## SERVICE INFO – INA 0014

# Ny skruv - spännrulle 531 0274 30

Tillverkare:	Audi, Volkswagen
Modeller:	
Audi	A6
Volkswagen	T4, LT 28-35, LT 28-46
Motorer:	2.4 D, 2.5 TDI
LuK-AS-nr.:	531 0274 30
OE-nr.:	074 1092 43 R 074 1092 43 (tidigare) 074 1092 43 G (tidigare) 074 1092 43 F (tidigare)

Bild 1: 531 0274 30

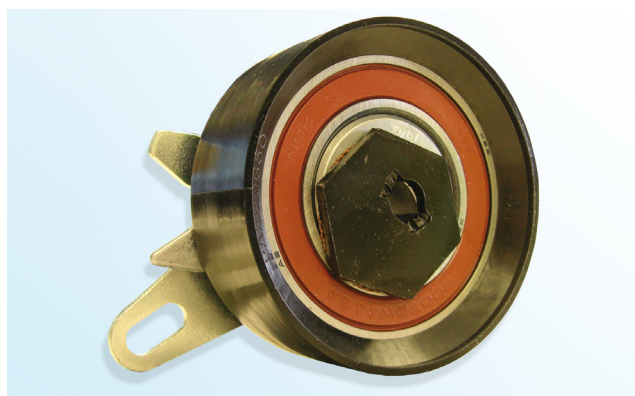
På grund av vår fortlöpande produktutveckling levererar LuK-AS en ny skruv till spännrulle 531 0274 30 (bild 3).

LuK-AS rekommenderar att ersätta originalskruven (bild 2) med den medlevererade skruven.

- Torxskruv med plan skalle
- Skruvskalle Ø 18,5 mm
- Hållfasthetsklass 10.9
- Skruven behandlad med medel för gänglåsning
- Förhöjd självdragning

Åtdragsmoment: 20 ± 1,5 Nm
